Projekt „Motolské onkologické centrum“ je financován Evropskou unií z nástroje pro oživení a odolnost prostřednictvím Národního plánu obnovy ČR

Dodatek č. 5 ke Smlouvě o dílo č. 2203200168

(A) v průběhu realizace Díla dle Smlouvy o dílo č. 2203200168, jejímž předmětem je zhotovení stavby s názvem „Motolské onkologické centrum“ uzavřené mezi Objednatelem a Zhotovitelem dne 17. 8. 2023, ve znění Dodatku č. 1 ze dne 27. 5. 2025, Dodatku č. 2 ze dne 11. 8. 2024, Dodatku č. 3 ze dne 22. 10. 2025 a Dodatku č. 4 ze dne 23. 03. 2026 (dále jen „**Smlouva**“) bylo nutné některé dílčí části realizovat mírně odlišným způsobem od původního záměru Objednatele, přičemž méněpráce a vícepráce, které jsou předmětem tohoto dodatku č. 5, a jejich podrobný popis, odůvodnění a ocenění jsou uvedeny v přehledu změn v Příloze č. 1 tohoto dodatku;

02.2.40 (výroba forem) - zřízení plánovací místnosti

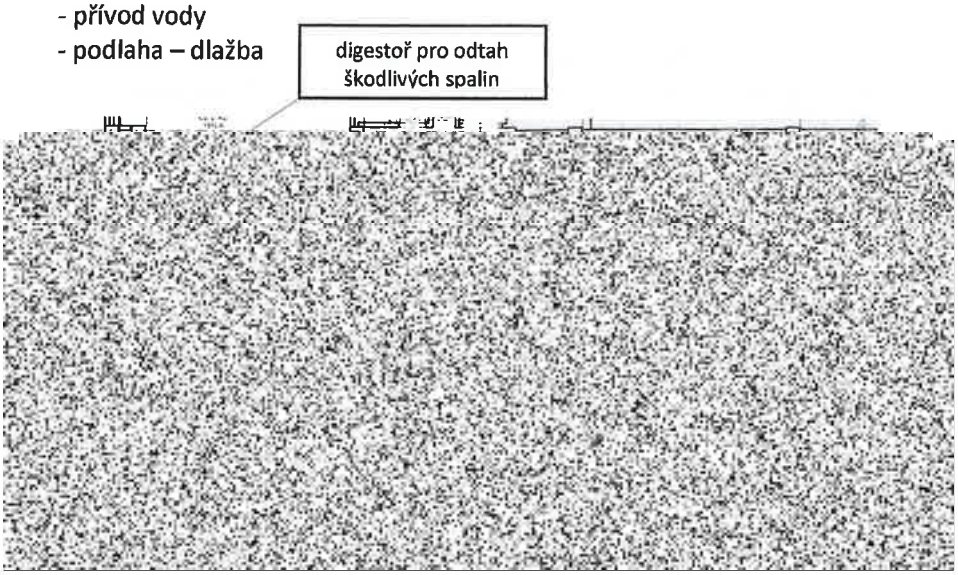
- datové zásuvky (k řídícímu PC, vyřezávačce bloků, 3D tiskárně)
- rozvod elektřiny
- přesun vyřezávačky bloků a pece na olovo (na výrobu olověných stínících bloků)
- digestoř pro odtah škodlivých spalin nad tavicí pískou
- klimatizace (místnost je bez oken)
- přívod vody
- podlaha – dlažba

02.2.31 (plánovací místnost) - zřízení konturovací místnosti

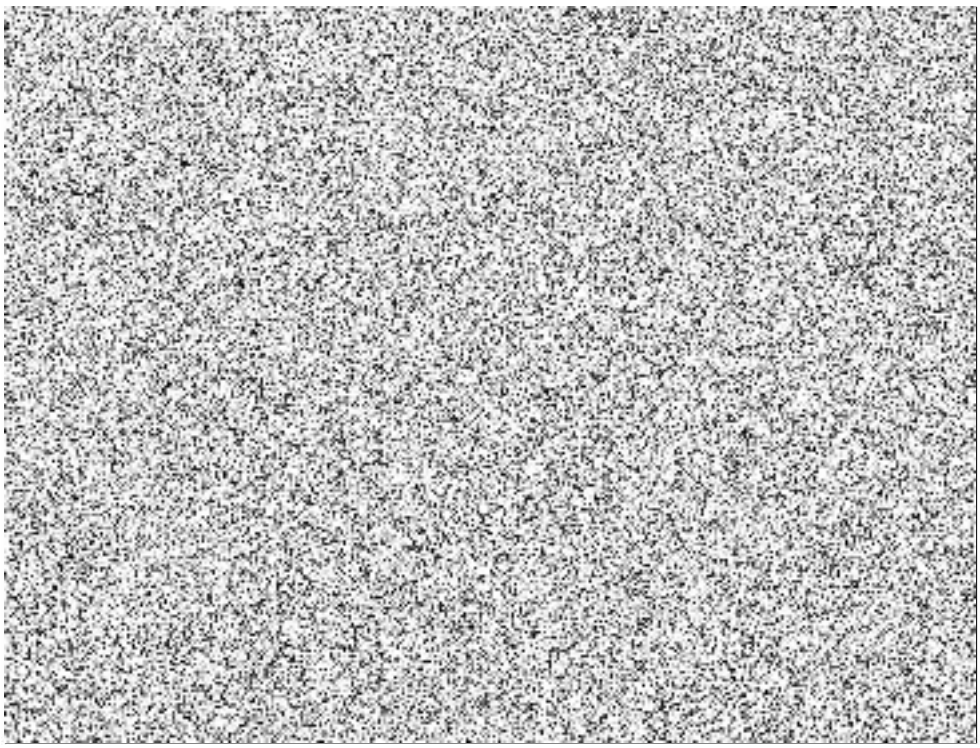
- dostatečný počet datových (30) a elektrických (50) zásuvek
- dveře do místnosti 02.2.31

02.2.128 až 02.2.132 a 02.2.135 – šatny a hyg. jednotky

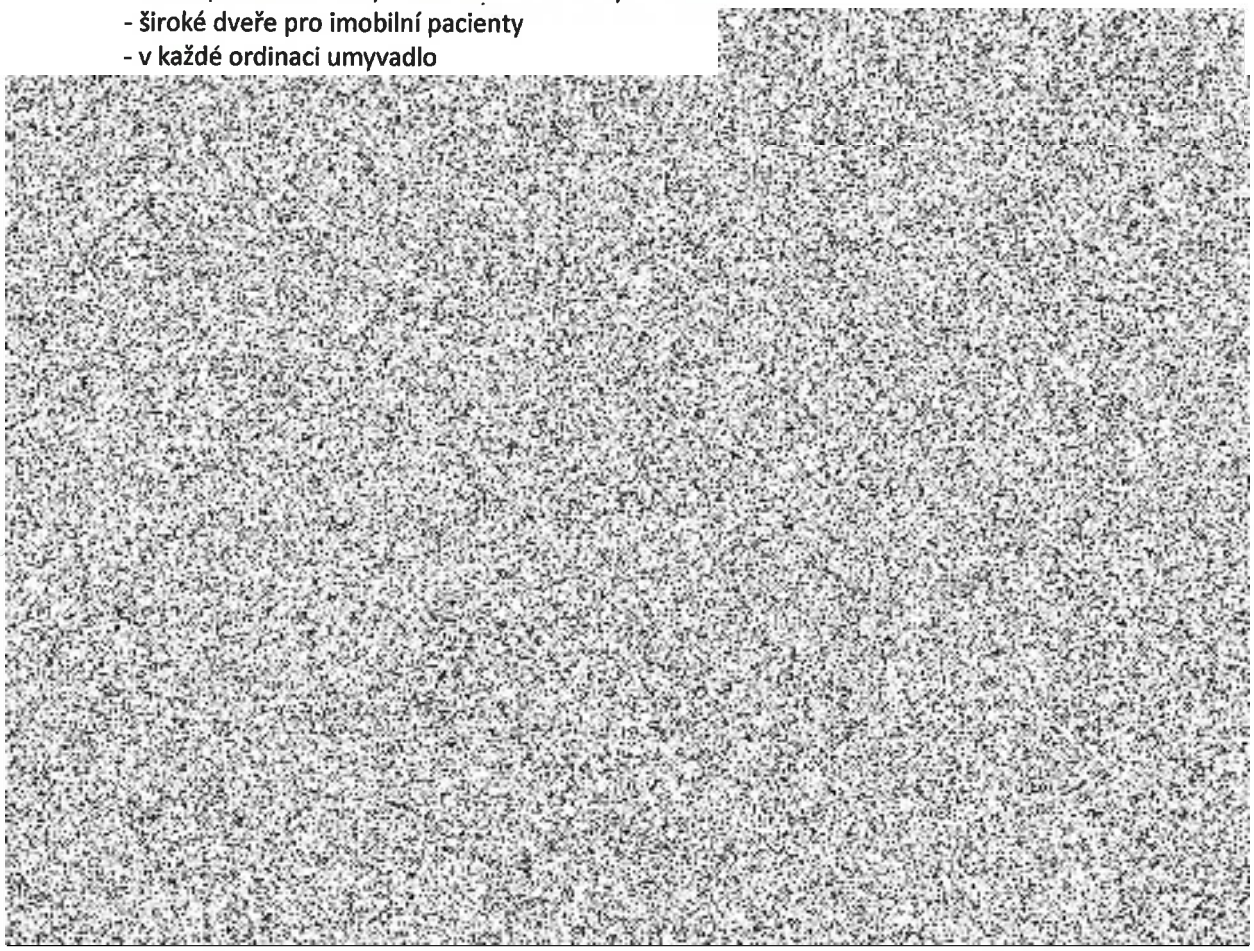
- zrušit převlékací boxy - stačí závěs a věšáky na oblečení
- široké dveře pro imobilní pacienty
- v každé ordinaci umyvadlo

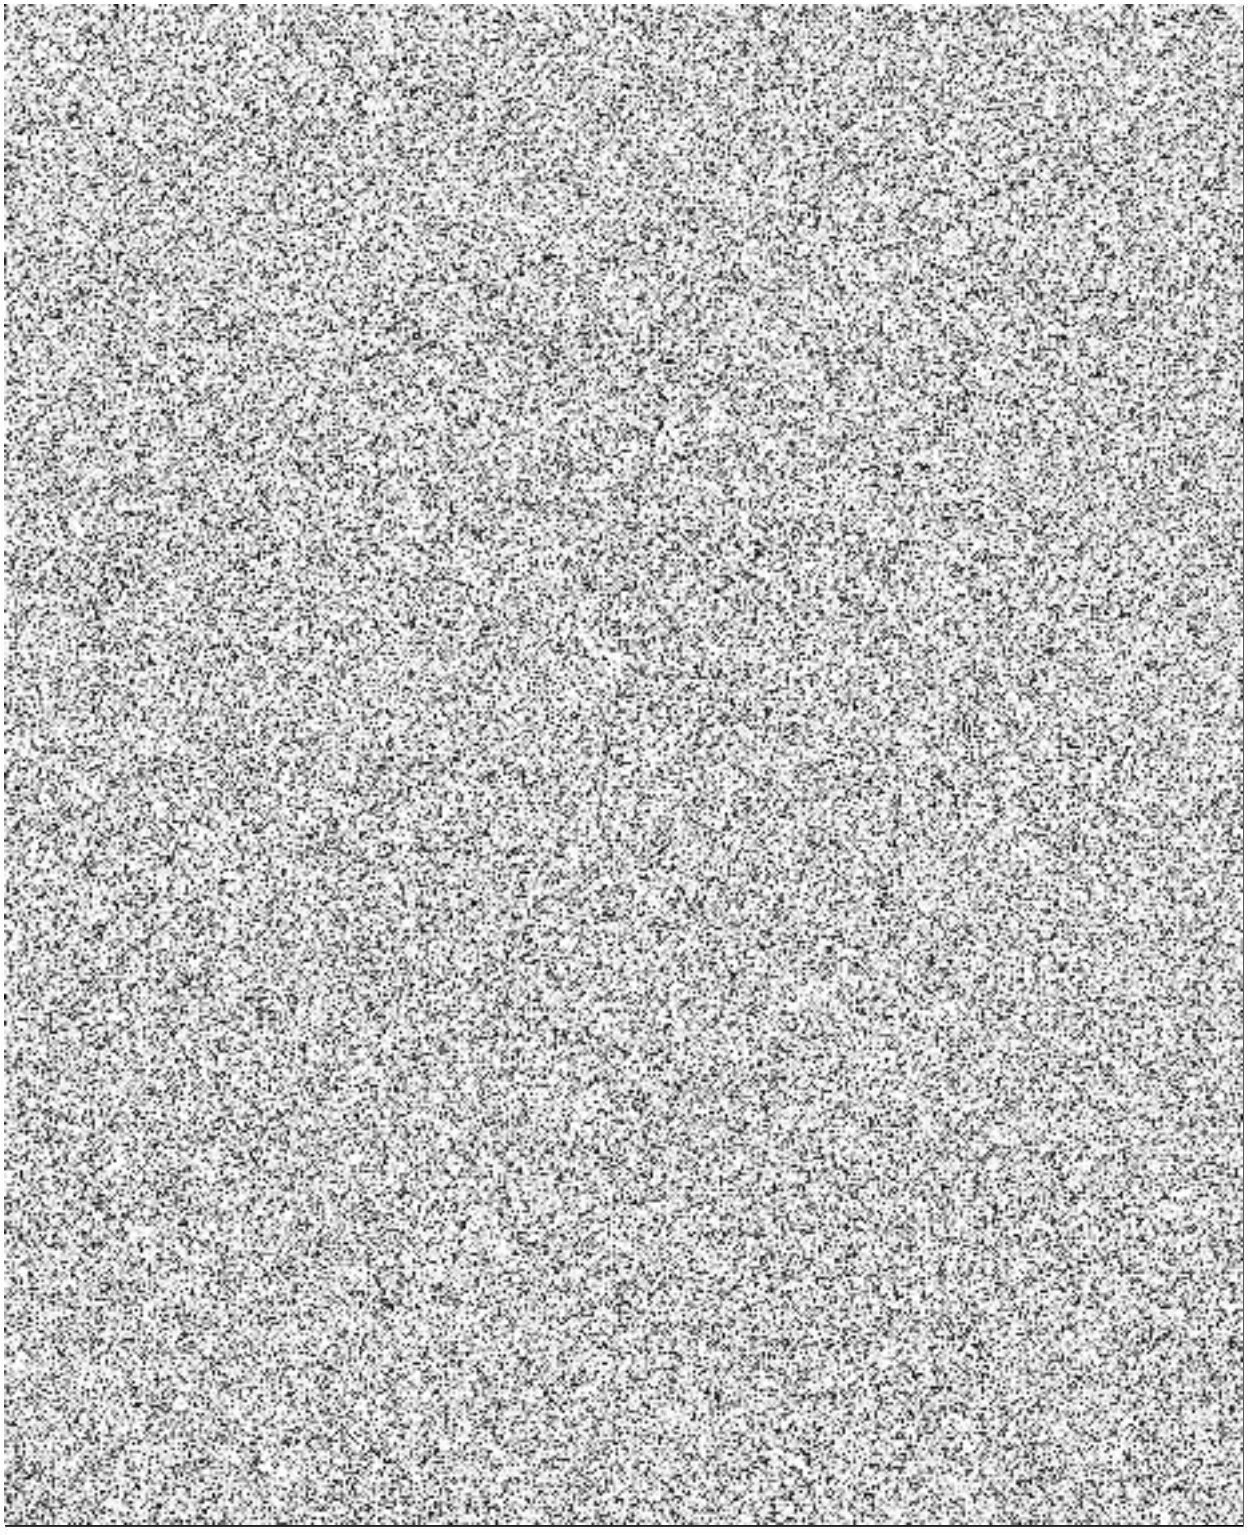
- neznáme kapacitu centrálních šaten
- optimalizace využití prostoru stávajících šaten – bude třeba navýšit kapacitu o cca 15 zaměstnanců,
- zazdít dveře
- vybourat zeď mezi 02.2.134 a 02.2.135

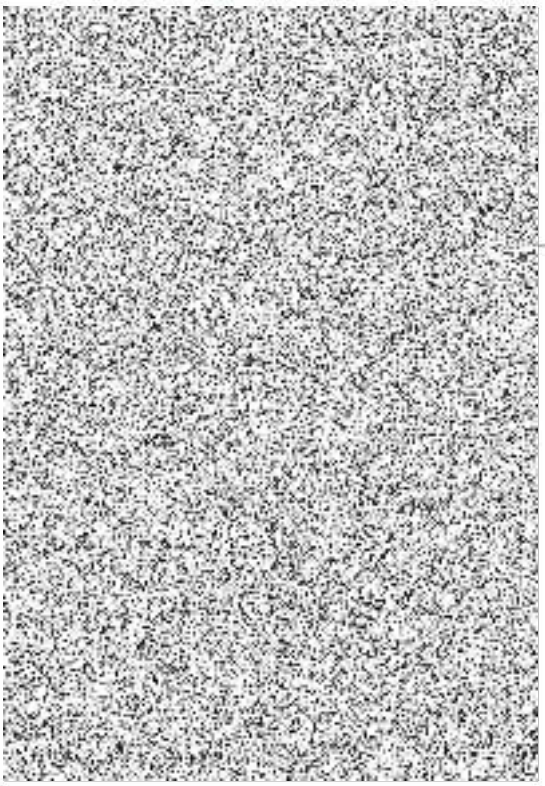
- **umístění evidence a příručního archivu** – během rekonstrukce budou místnosti evidence a příručního archivu nahrazeny toaletami a technickým zázemím. Nouzovým řešením pro přechodnou dobu může být umístění evidence v prostoru bývalého hlavního vchodu.

Návrh: vytvoření dočasné uzavřené evidence v prostoru bývalého hlavního vchodu do budovy - nyní vchod zakryt sádrokartonovou stěnou

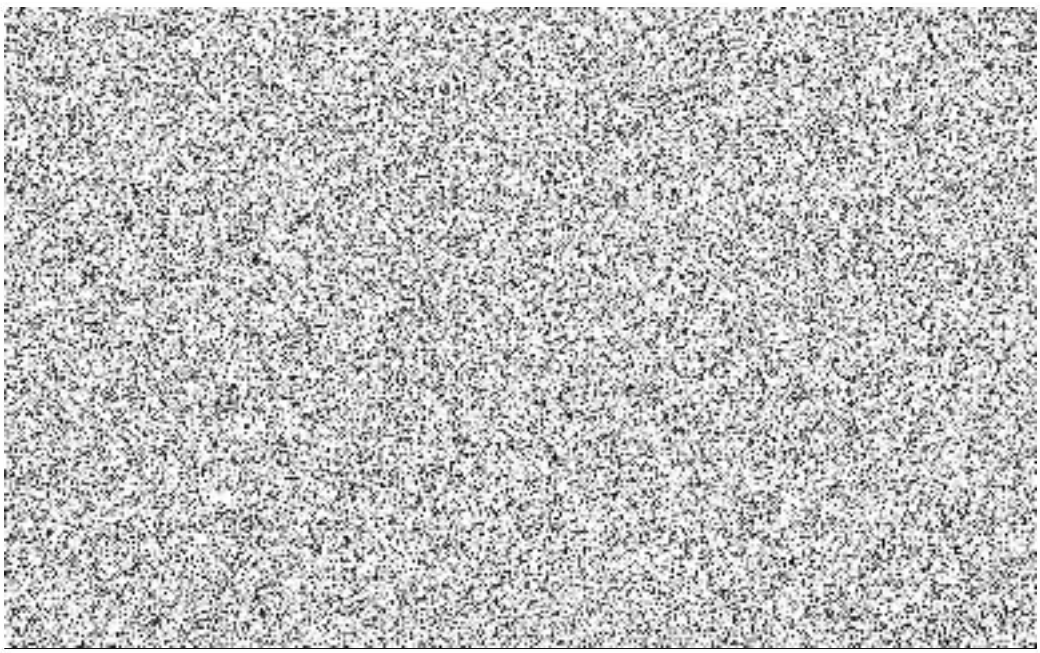
- Absence uzavíracích armatur (šroubení) u OT
  Veškerá desková OT s bočním připojením (typ RADIK) jsou bez uzavírací armatury (přímého šroubení) na vratném potrubí, při výměně OT je nutné vypustit kompletně celé stoupací potrubí vč. OT na každém podlaží

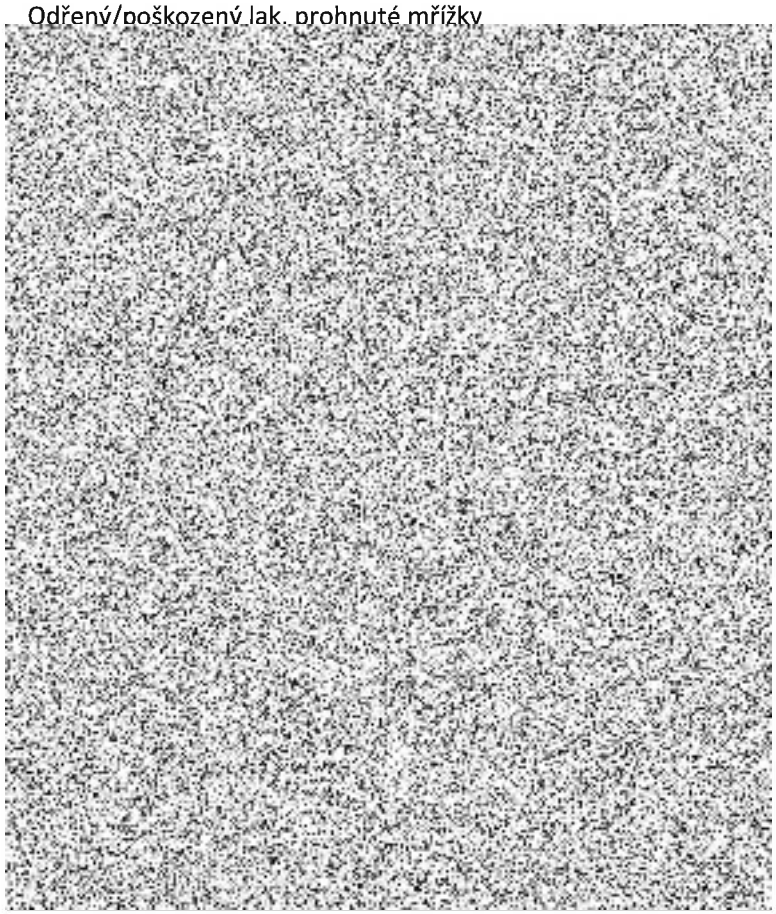
- Lokální poškození
  Odřený/poškozený lak, prohnuté mřížky

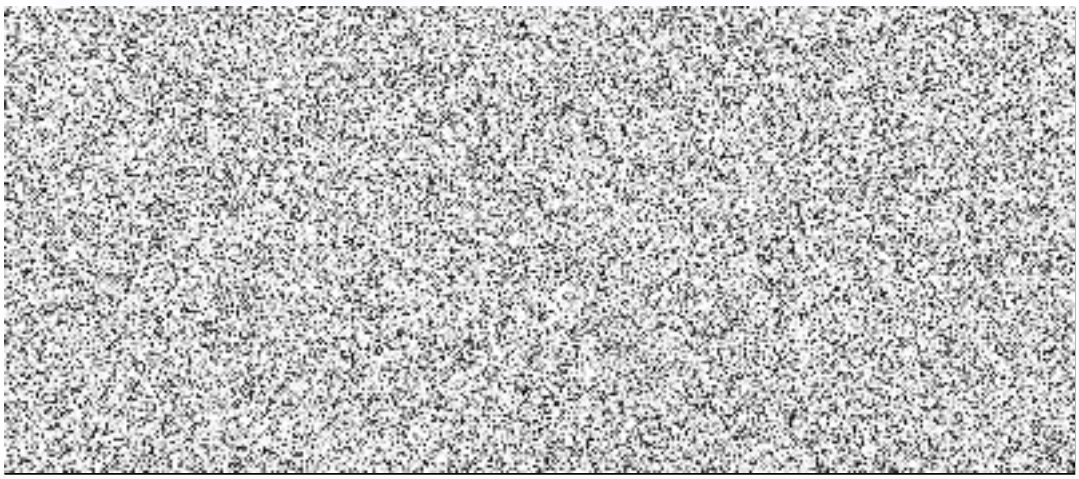
- Nečistoty
  Desková OT vykazují známky letitého provozu bez řádného a pravidelného čištění – značné zanesení prachem není vhodné do nového provozu nemocničního zařízení.

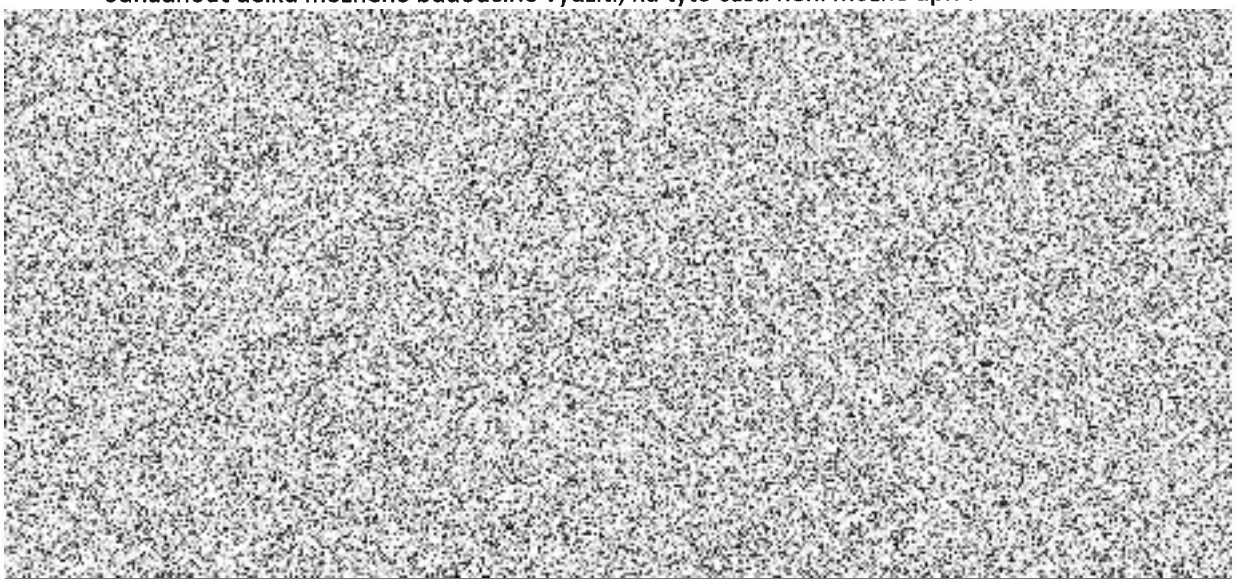
- Koroze povrchová, vnitřní
  Některá desková OT vychází známky koroze vnitřní části, životnost OT snížena, nelze odhadnout délku možného budoucího využití, na tyto části není možné uplatnit záruku.

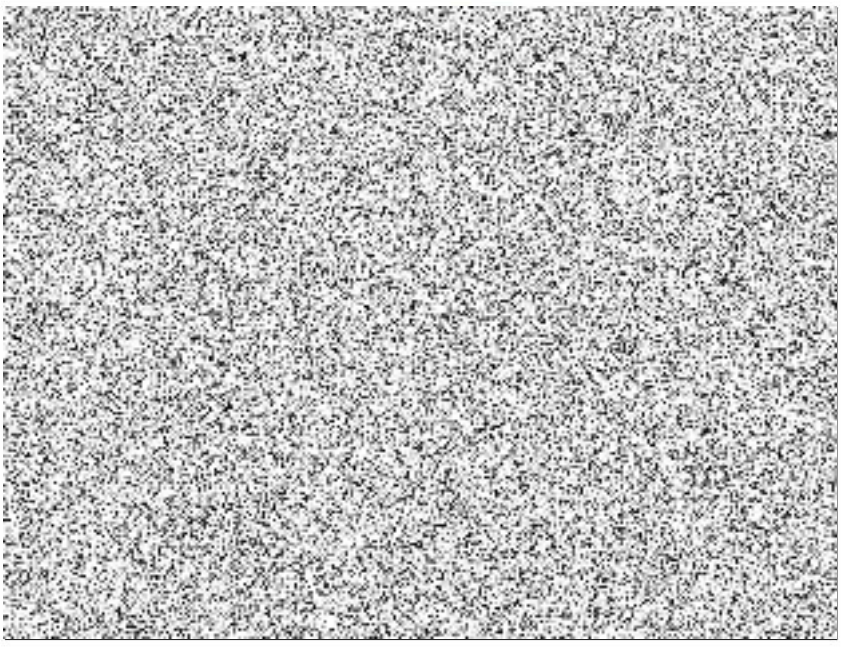
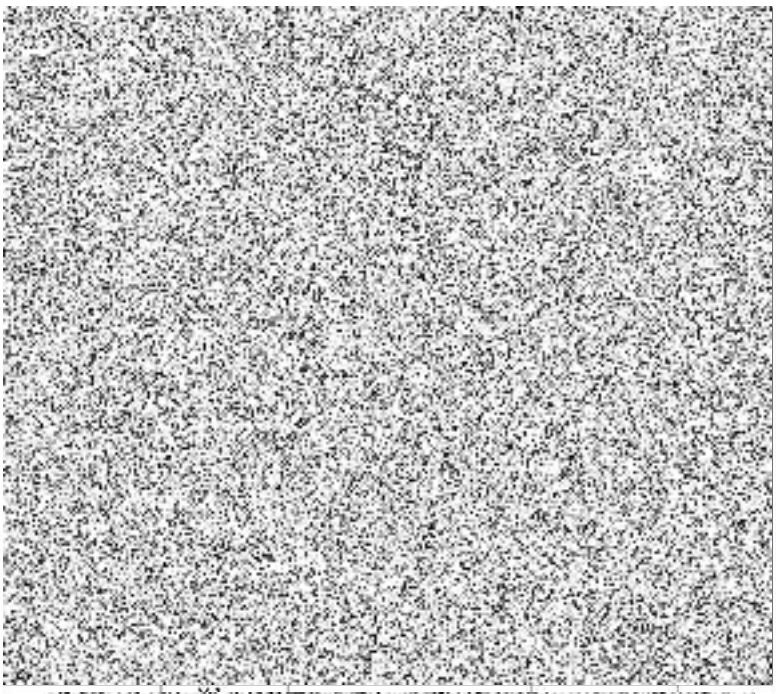
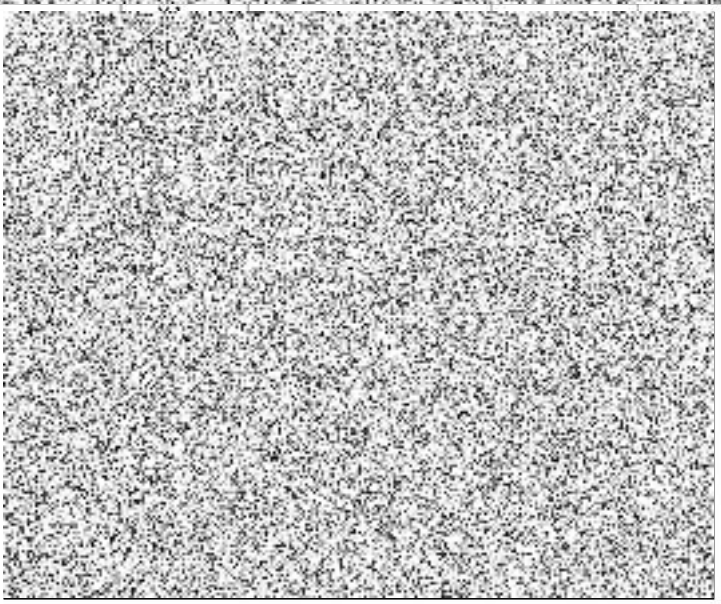
- Nevhodné výškové umístění
  Namontovaná desková OT v provedení VK s přímým šroubením vycházejícím přímo z podlahy, spodní hrana těles pouze 70mm, doporučení výrobce je min. 110mm, optimálně 150mm.
  Menší mezera = menší proudění vzduchu a tedy i nižší výkon.
  Výměna obvodové pláště vč. jiné tloušťky zdiva změní i polohu napojení OT = nutná úprava stávajících rozvodů v podlaze.

ZÁVĚR: Zhotovitel tímto konstatuje, že stávající desková otopná tělesa ve 2.NP objektu B23 nejsou v dobré kondici, viditelná povrchová poškození, koroze, zanesení nečistotami (větší množství prachu). Životnost OT nelze prokazatelně ověřit ani zaručit. S ohledem na plánovanou rekonstrukci objektu, a tedy i odstávku systému UT, kdy budou OT nezavodněná, dojde s největší pravděpodobností ke zhoršení stavu OT, resp. jejich vnitřní korozi. Dalšími nedostatky systému jsou chybějící uzavírací armatury, výška OT od podlahy. Předpokládá se, že s plánovanou rekonstrukcí objektu dojde i k nemalému snížení tepelných ztrát a tedy velikost stávajících OT je zbytečně velká.
